PROJET N^o : 201-12362-00

MINE DE LITHIUM BAIE-JAMES

RÉPONSES À LA 4^E DEMANDE D'INFORMATION REÇUE DU MINISTÈRE DE L'ENVIRONNEMENT ET DE LA LUTTE CONTRE LES CHANGEMENTS CLIMATIQUES DANS LE CADRE DE L'ÉVALUATION ENVIRONNEMENTALE DU PROJET

MARS 2022

R-QC4-6 :

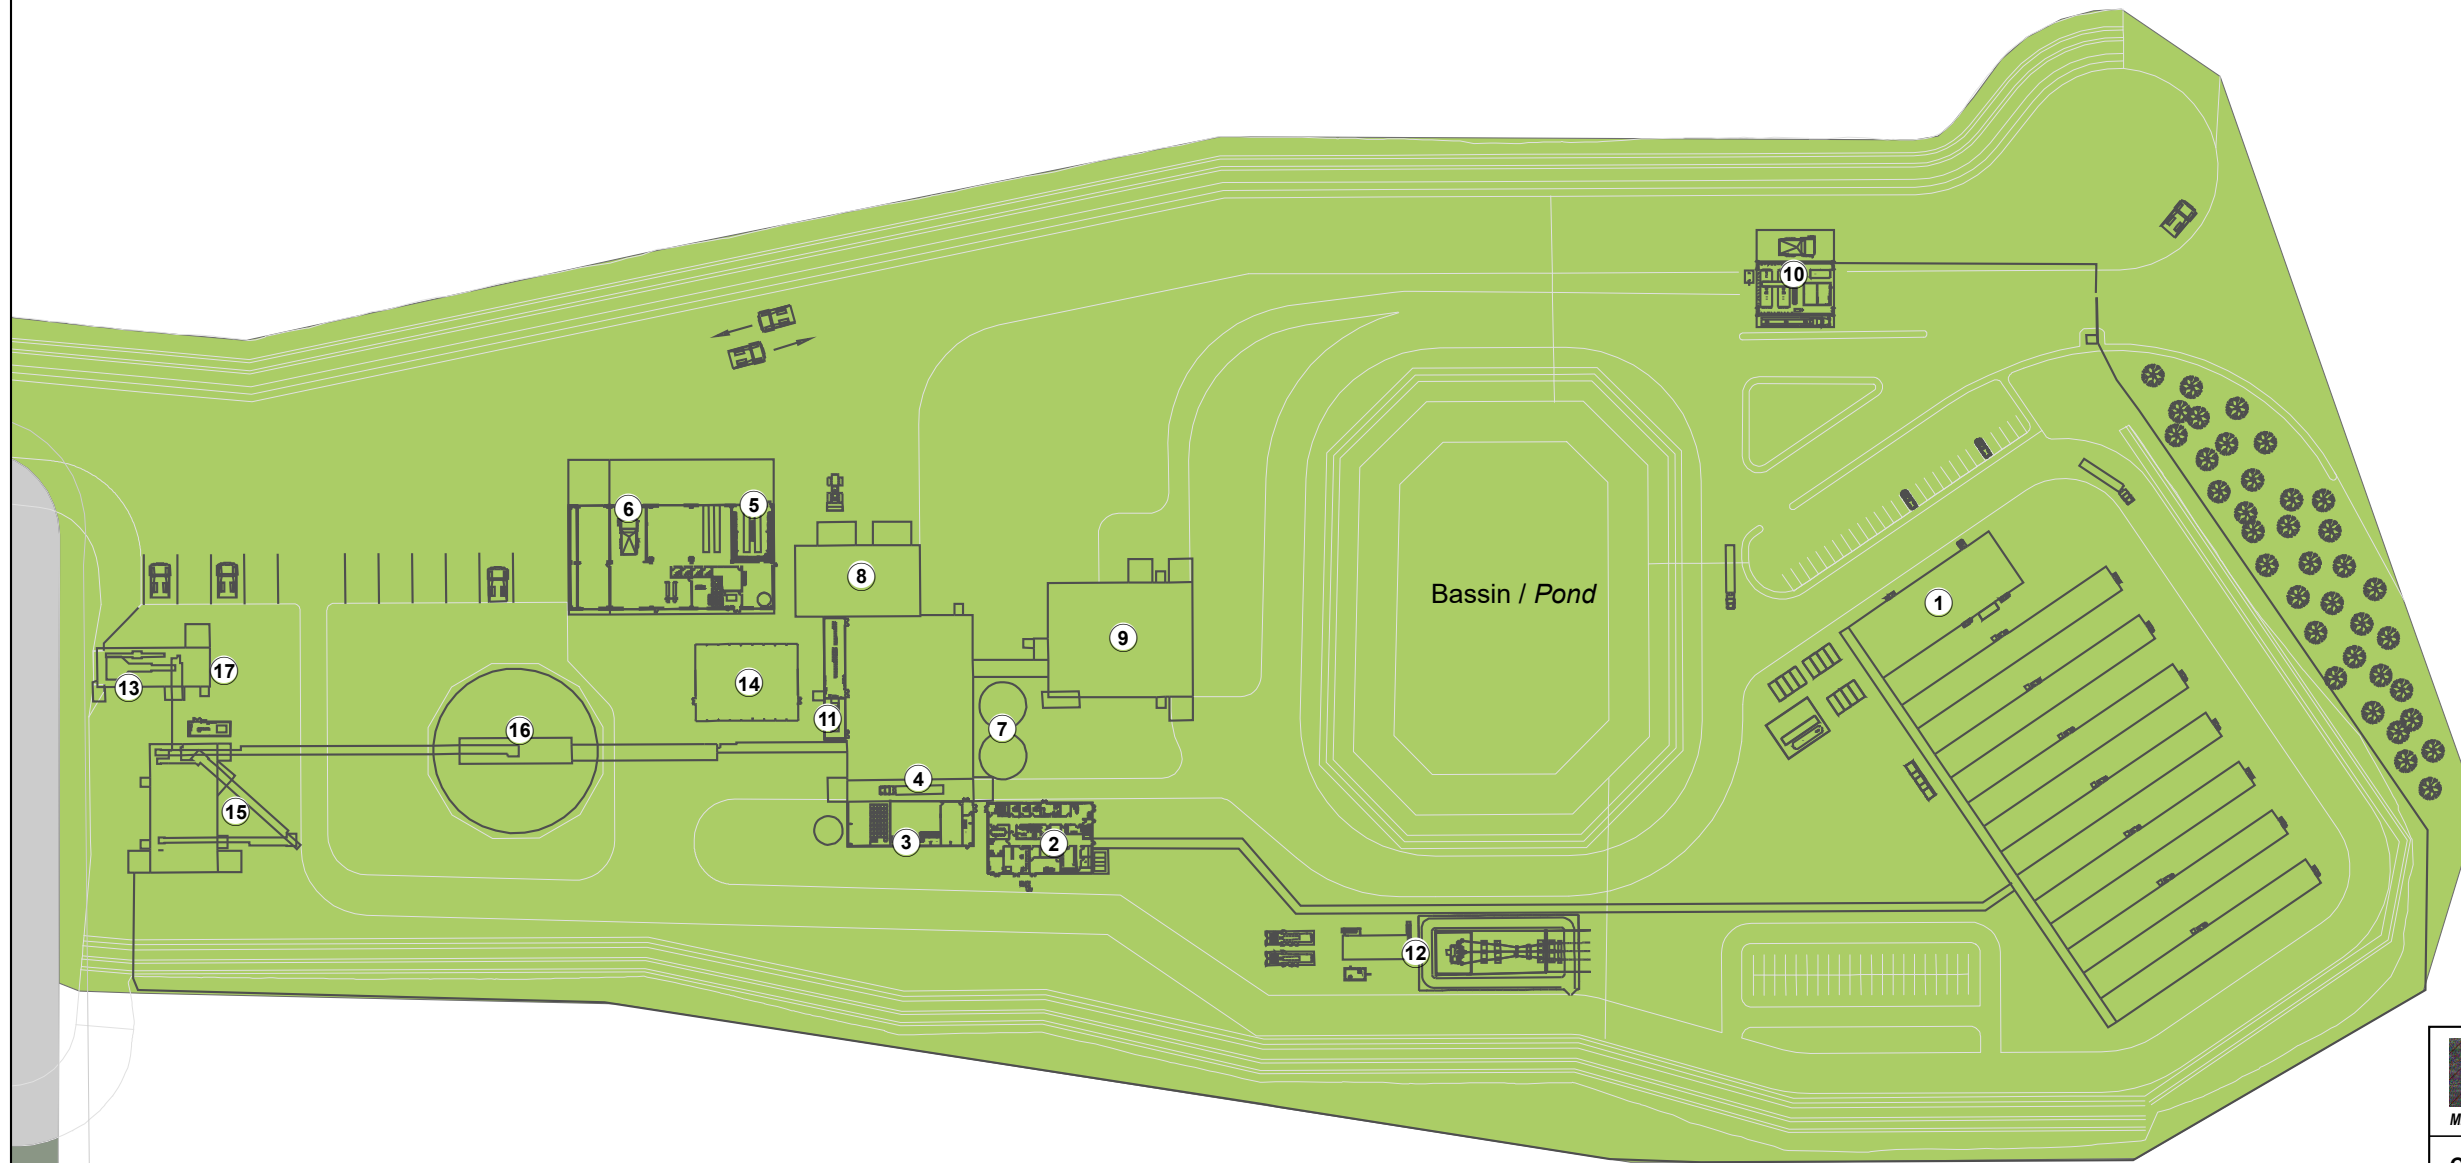
La section 2.8 de la Directive 019 mentionne que « lorsque le minerai enrichi ou le concentré possèdent les mêmes caractéristiques que des résidus miniers lixiviables, acidogènes ou à risques élevés (voir annexe II), l'entreposage, le chargement et le déchargement de minerai enrichi ou de concentré doivent être effectués sous abri et sur une surface étanche et équipée d'un système de récupération des eaux de lixiviation. » Comme le minerai de traitement est considéré comme étant lixiviable, le promoteur doit indiquer comment il entend s'assurer du respect de la Directive 019 pour ce qui est de l'entreposage du minerai concentré à la sortie de l'usine de traitement sous abris.

La Directive 019 est respectée puisque le concentré sera stocké dans un bâtiment. Sur la carte 4-2 de l'ÉIE (WSP, 2021), présentée plus bas, le bâtiment 9 est dédié au concentré. À l'intérieur de ce bâtiment, le concentré sera chargé directement dans les camions pour être transporté vers le centre de transfert de Matagami.

Figure R-QC4-26-1 Courbe de distribution des facteurs “k” en fonction de la taille des particules

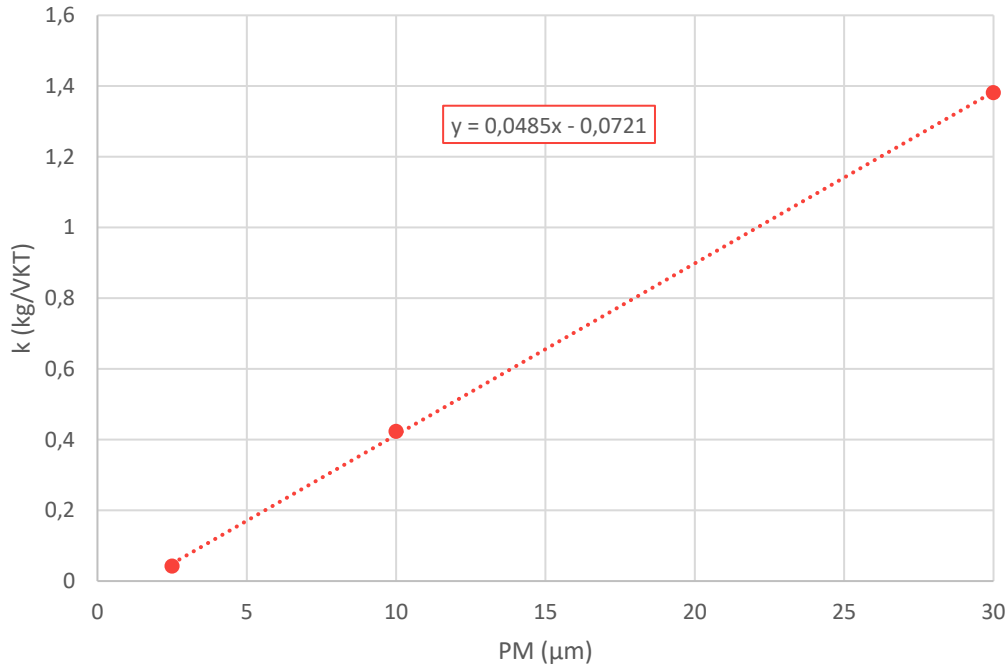
QC4-26 À l'annexe C, le promoteur doit préciser comment le facteur « k » (kg/VKT) a été établi pour les PM4 à l'item « Haul Truck Fugitives ».

Les émissions fugitives de poussières PM₄ provenant des voies de transport non pavées ont été calculées en interpolant le facteur « k » (kg/VKT) à partir de la courbe de distribution du facteur « k », dérivée des valeurs du facteur « k » pour les PM_{2,5}, PM₁₀ et PM₃₀ (US EPA AP-42 Chapitre 13.2.2 Routes non pavées). Les facteurs « k » pour PM_{2,5}, PM₁₀ et PM₃₀, tirés du chapitre 13.2.2 de l'US EPA AP-42, sont présentés au tableau R-QC4-26-1 ci-dessous. La courbe de distribution du facteur « k » dérivée des valeurs « k » du tableau R-QC4-26-1 est illustrée à la figure R-QC4-26-1. Le facteur « k » pour les PM₄ a été interpolé à partir de la courbe de distribution du facteur « k », résultant en une valeur de 0,1219 kg/VKT.

Tableau R-QC4-53 **Sommaire des stations d'échantillonnage des sédiments considérées en tant que témoin et exposée**

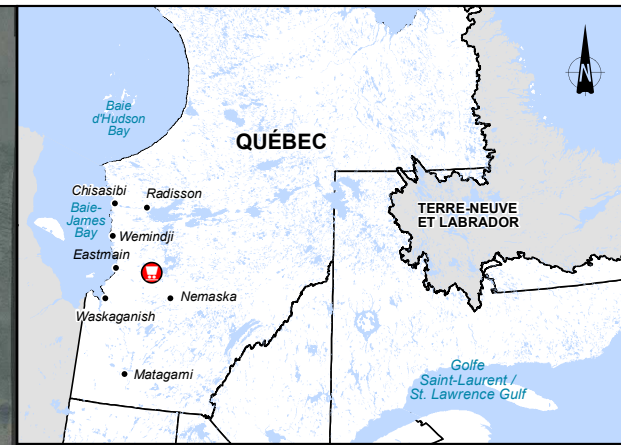
QC4-53	Les caractéristiques recherchées pour établir le choix des stations exposées et de références sont définies dans le <i>Guide de caractérisation physico-chimique de l'état initial du milieu aquatique avant l'implantation d'un projet industriel – version 2</i> (MDDELCC, 2017). En rappel, les stations doivent être établies dans des zones d'accumulation (présence de sédiments fins) et que les stations témoins doivent être établies dans un secteur non influencé par les activités minières et présenter des caractéristiques (granulométrie, COT) similaires à celles des stations témoins. Le promoteur doit justifier le choix des stations exposées et des stations témoins.
---------------	---

Les autres stations sont considérées comme témoins et sont disposées le long des autres cours d'eau de la zone d'influence du projet. Ces stations ne seront pas exposées à l'effluent minier ni à l'effluent sanitaire. Ainsi, la caractérisation initiale des sédiments respecte les recommandations du *Guide de caractérisation physico-chimique de l'état initial du milieu aquatique avant l'implantation d'un projet industriel* du MDDELCC (2017). Elle comprend, pour les effluents minier et sanitaire, minimalement trois stations exposées (CE-2B, CE-2C, CE-2D et CE-3B) de même qu'une station témoin dans le cours d'eau récepteur de l'effluent minier (CE-2A) et une dans celui qui recevra l'effluent sanitaire (CE-3A). De plus, quatre stations témoins sont situés dans la zone d'influence du projet sur des cours d'eau qui ne seront pas récepteurs des effluents (CE-1A, CE-4A, CE-5A et CE-5B).

R-QC4-59 :

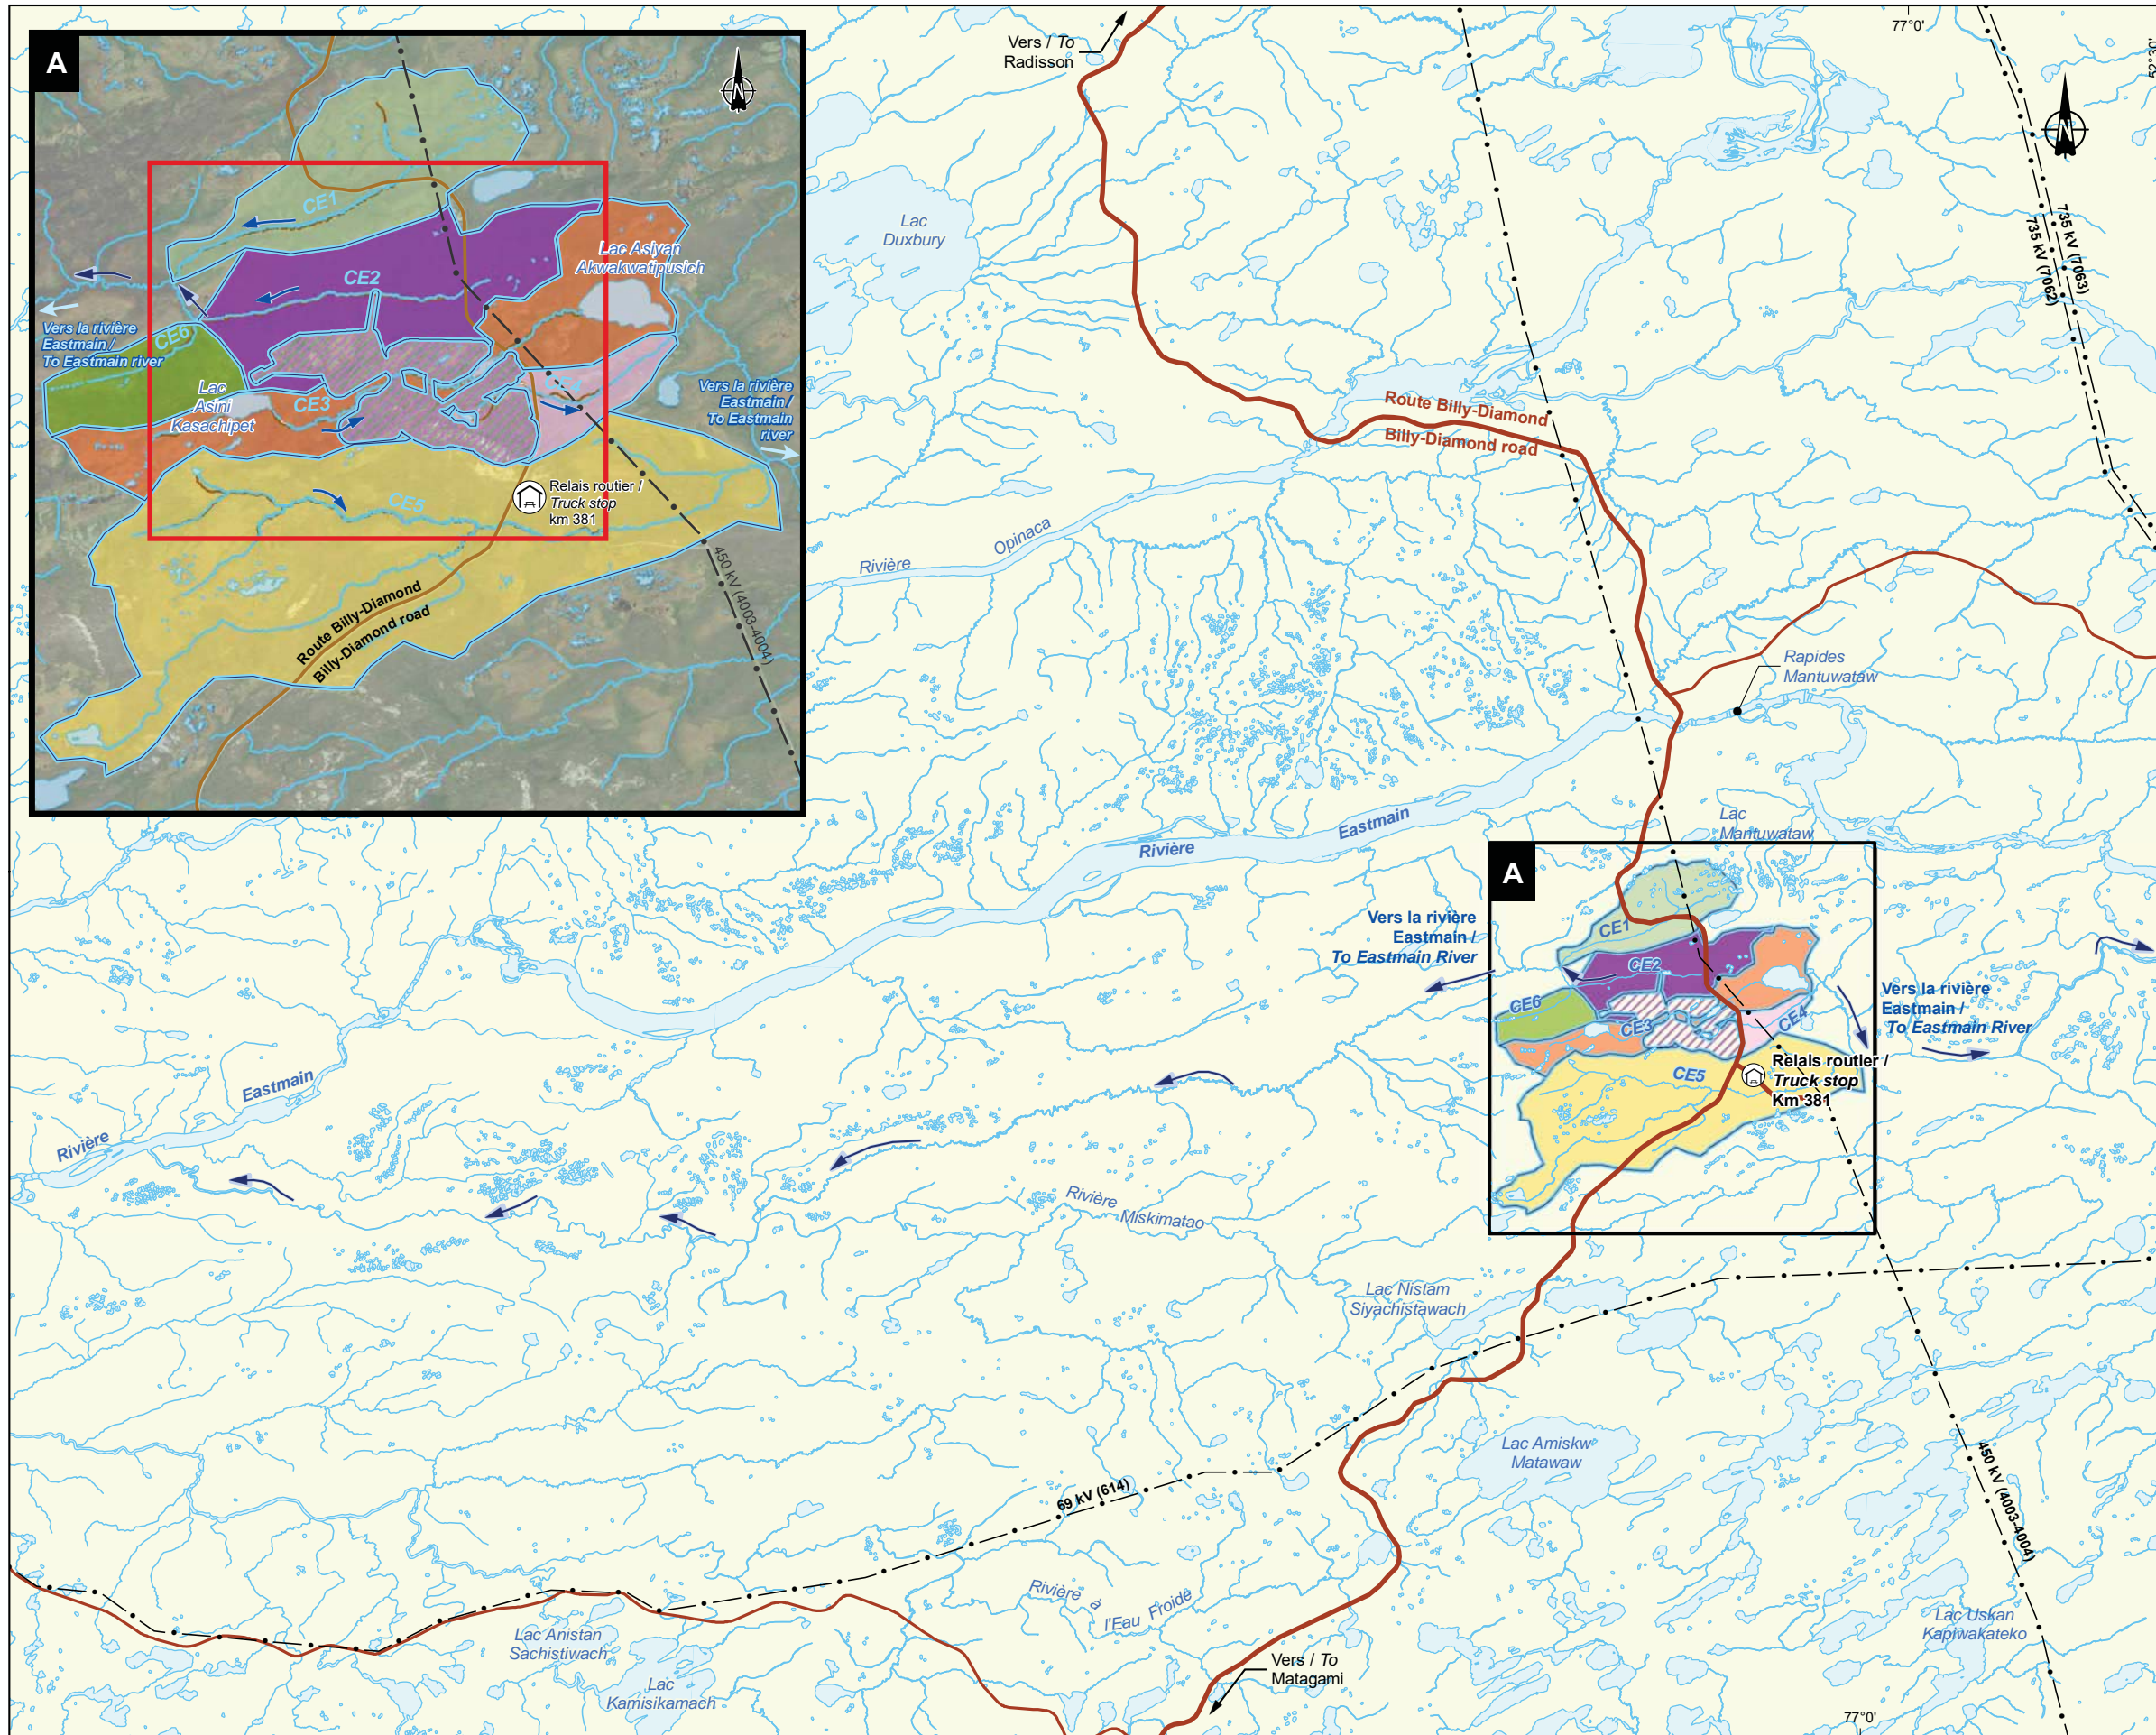
QC4-59	Il est difficile d'évaluer l'étendue de l'impact du rejet de l'effluent minier dans le cours d'eau CE2. Le promoteur doit préparer une série de cartes qui situe le cours d'eau CE2 dans son bassin versant et indiquer le sens d'écoulement à partir de l'effluent minier jusqu'à la rivière Eastmain. De plus, le promoteur doit évaluer l'étendue de l'impact de l'effluent sur la qualité de l'eau de surface, sur la vie aquatique et sur l'hydrologie et l'indiquer aux cartes demandées précédemment.
---------------	---

La carte R-QC4-59 présente les bassins versants lorsque la mine sera en opération (conditions projetées). À l'échelle représentée, il est possible d'y voir toute la portion aval du CE2 jusqu'à sa rencontre avec la rivière Eastmain. La distance entre le point de l'effluent et l'embranchement avec la rivière Eastmain est d'environ de 53 km. Les coordonnées du point de l'embranchement de CE2 et de la rivière Eastmain sont :
